Reguleringsplan for gang- og sykkelveg langs fv. 64 fra Vebenstad til Ba

Plan-ID: 1554_20230003

(Reguleringsendring av plan-ID: 1554_20110008, opprinnelig vedtatt 28.10.2019)

Planbeskrivelse

Figur 19: Løsning etter reguleringsendring

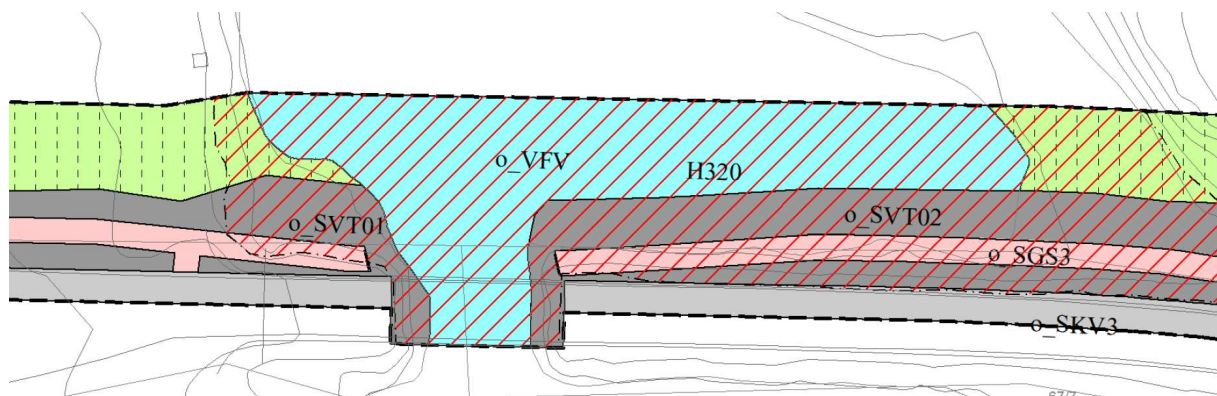
Figur 19 og 20: Kurvaturen på gs-veg er rettet ut i ny plan for å gi tilstrekkelig plass til den nye gangbroen. Flomsonen er justert etter ny flomberegning.

Figur 21: Løsning etter reguleringsendring

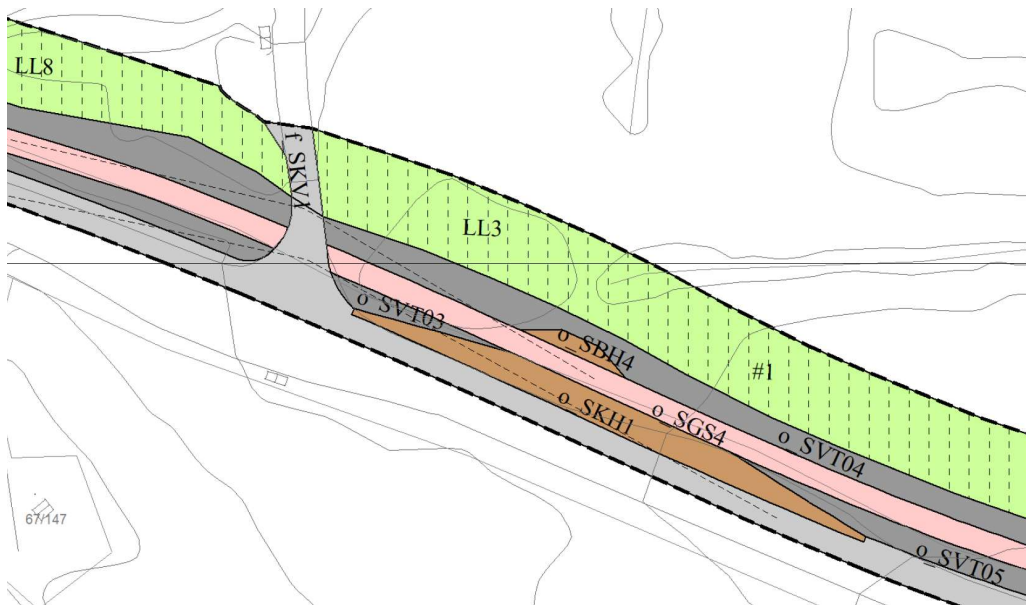
Figur 21 og 22: Plassering av kollektivholdeplass er justert østover for å ikke komme i konflikt med avkjørsel.

Figur 23: løsnung etter reguleringsendring

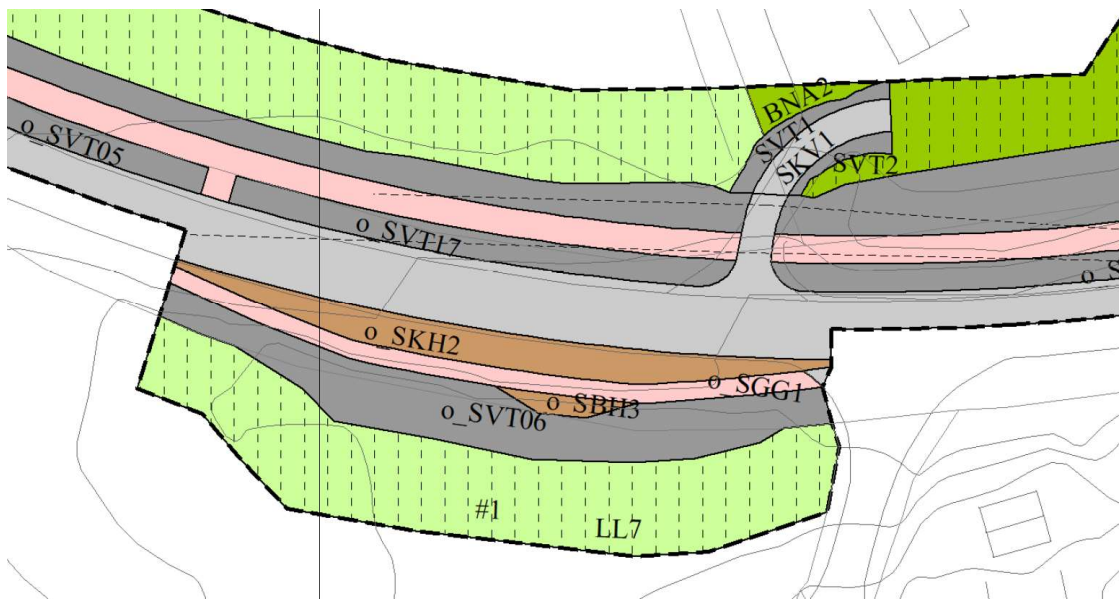
Figur 23 og 24: Avkjørsel/adkomstveg til nærmiljøanlegget har fått en annen kurvatur i ny plan. Dette med bakgrunn i høydetilpassing for å treffe høyden på parkering ved nærmiljøanlegget og at det gir en bedre utnytting av tomten.

Figur 25: løsning etter reguleringsendring.

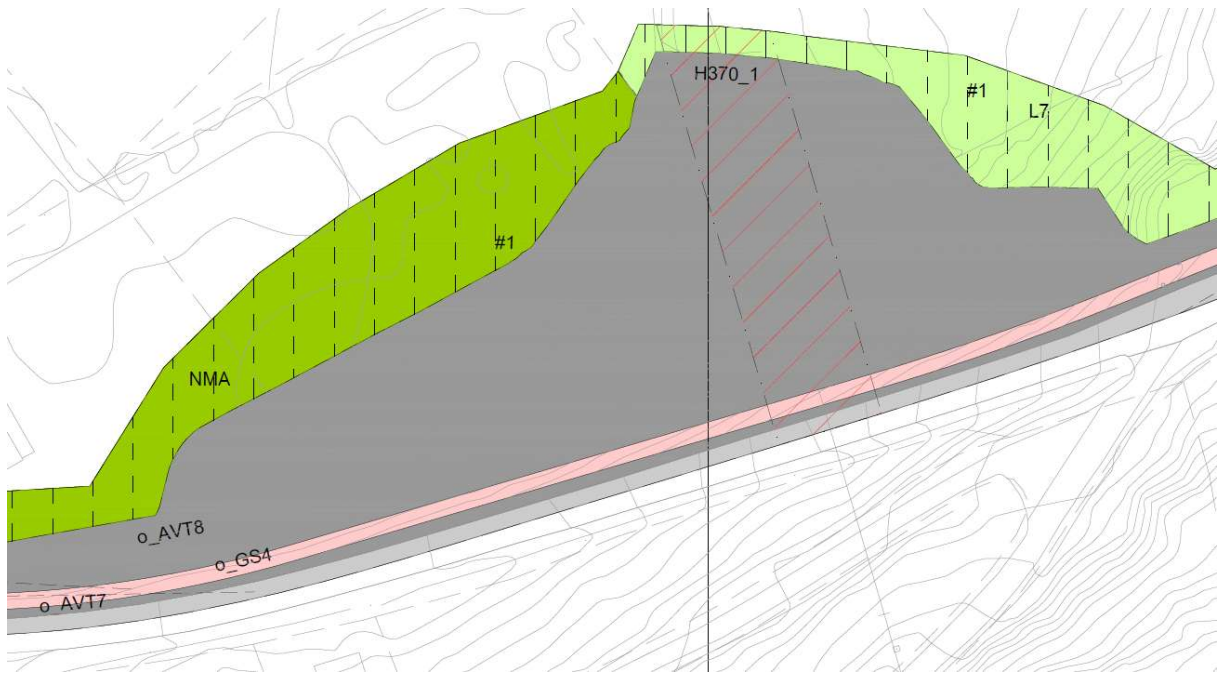
Kollektivholdeplass er justert noe mot vest for å ikke ligge helt inn i krysset. Avstand mellom gs-veg og kjøreveg er redusert østover med bakgrunn i geotekniske vurderinger og behovet for tiltak for å sikre områdestabiliteten. Plangrensen er justert noe for å få med prosjektert adkomstveg til nærmiljøanlegget og behovet for areal til midlertidig bygge- og anleggsområde.

Figur 25 og 26: Avstanden mellom gs-veg og kjøreveg er redusert sammenlignet med opprinnelig plan. I opprinnelig plan var bredden på annen veggrunn 3m, bredden er justert ned til mellom 1,5m og 2,5m. Motfyllingen som skal etableres av hensyn til områdestabiliteten er endret fra formål «nærmiljøanlegg» og «landbruk» til formål «annen veggrunn». Motfyllingen har avskjærende grøft langs hele den nordlige formålsgrensen og en ser ikke at det er praktisk mulig at arealet skal benyttes til nærmiljøanlegg eller landbruk. Plangrensen er utvidet noe i nordlig spiss for å inkludere prosjektert motfylling med avskjøringsgrøft og behovet for areal til midlertidig bygge- og anleggsområde.

Figur 27: løsning etter reguleringsendring

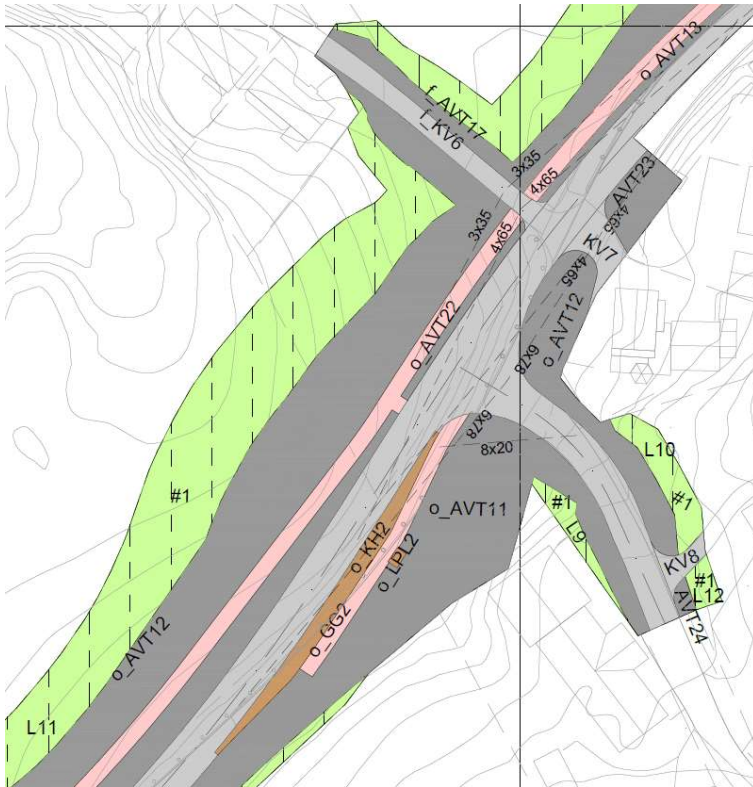
Figur 27 og 28: Adkomstveg nordover (f_KV4) har blitt breddeutvidet tilpasset dimensjonerende kjøretøy. Bredden på «annen veggrunn» (o_AVT10) øker østover grunnet at gs-vegen er lagt lavere i terrenget enn kjørevegen. Bakgrunnen for dette er nødvendighet av tiltak for å sikre områdestabiliteten på strekningen.
